改善箇所説明図

改善の内容

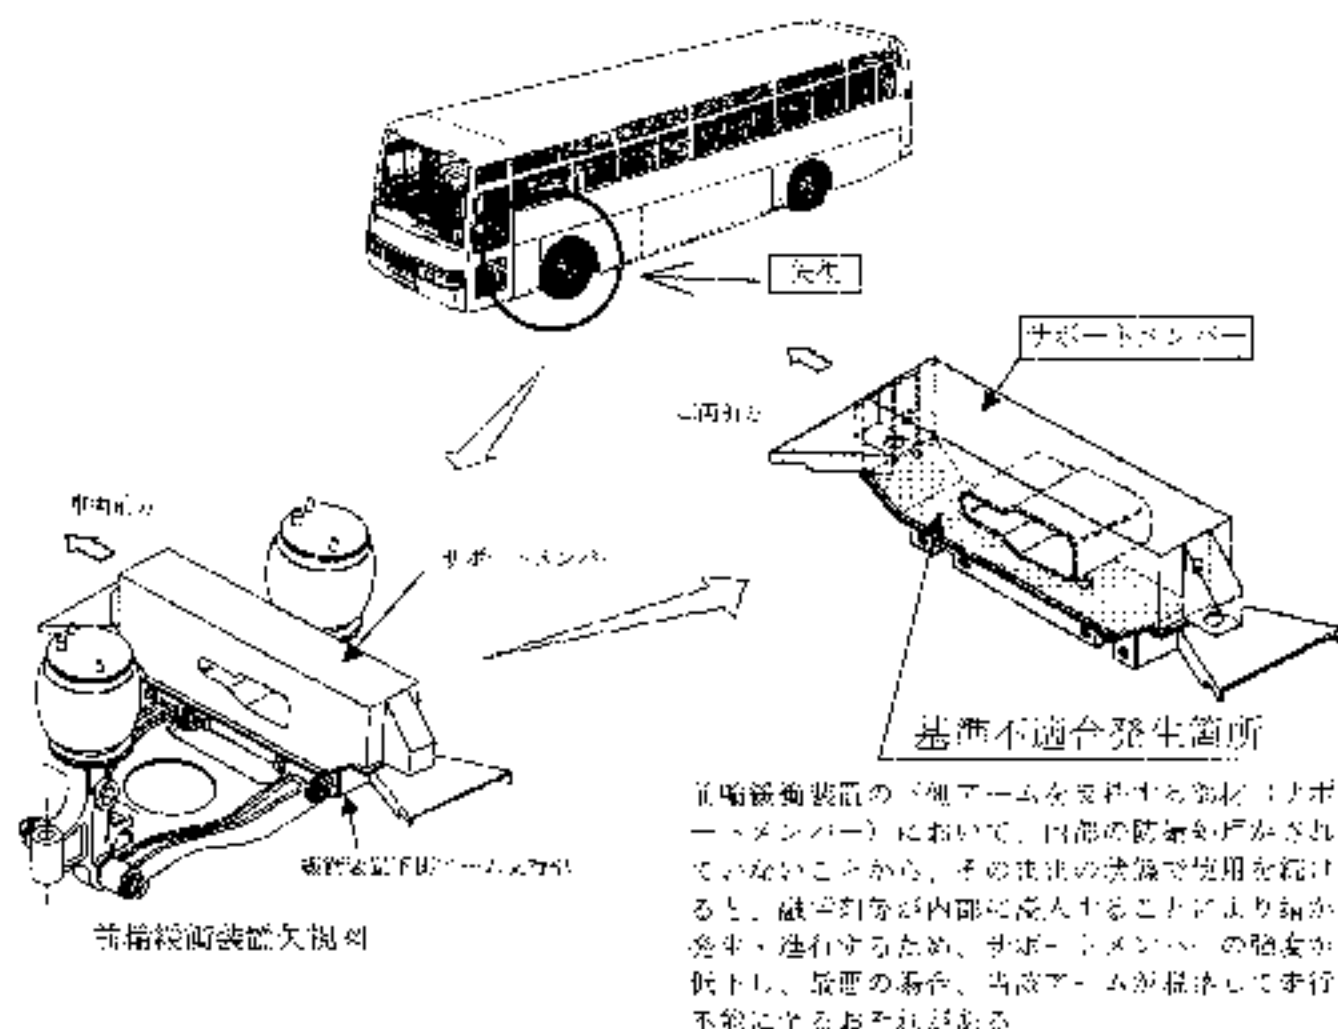
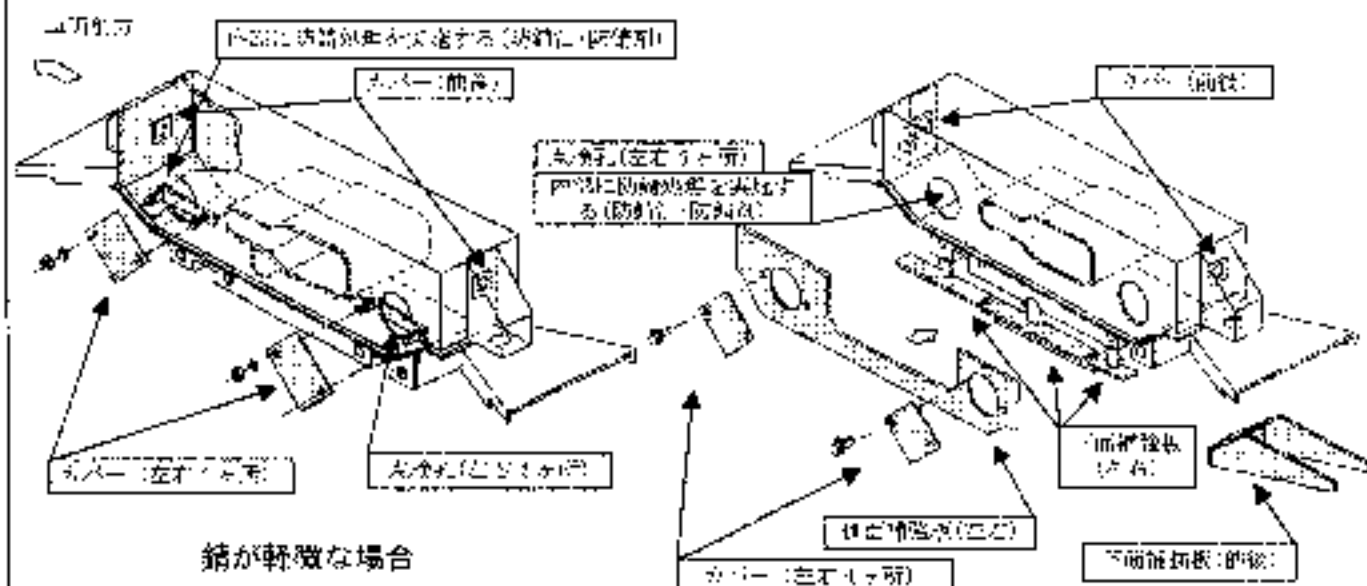
全車両、当該サポーターメンバーの内部を点検・清掃するとともに、防錆処理を行う。又、錆の発生が著しいものは補強板を取付ける。

錆が著しい場合
